PREVENTIEMAATREGELEN

Risicolocatie : SW bedrijf WvS
Vaartveld 12
4704 SE Roosendaal

PREVENTIEBIJLAGE

0522/02 Afvalbehandeling

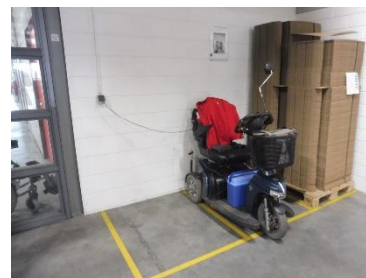
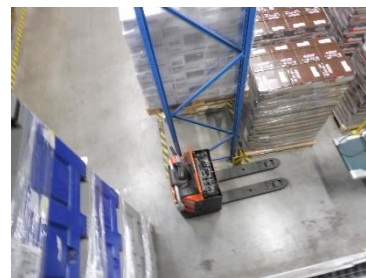
- 02.02E De kunststof afvalbakken met name in de werkplaatsen en daar waar wordt gerookt vervangen door metalen afvalbakken in gesloten of branddovende uitvoering, zeker wanneer de afvalbakken na werktijd niet leeg worden achtergelaten.
Plaats afvalcontainers ook niet in of onder stellingen, maar ruim vrij van vuurlast op.

0522/04 Afzuigkanaal keuken

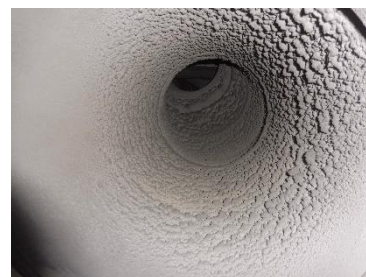
04.01E Uit onderzoek is gebleken dat het vlampunt van de vetafzetting in afzuigkanalen wordt verlaagd door de wijziging in samenstelling, ten opzichte van het oorspronkelijke vet. Een eventuele brand onder de afzuiginstallatie kan, via het afzuigkanaal, door de vetafzetting snel overslaan naar de dakconstructie met alle gevolgen van dien. Om deze situatie te voorkomen is het noodzakelijk dat het afzuigkanaal tenminste eenmaal per jaar wordt geïnspecteerd. Indien wordt geconstateerd dat de vetafzetting op enige plaats in het kanaal > 0,5 mm. (500 µm) is, dan is een reiniging van het kanaal noodzakelijk.
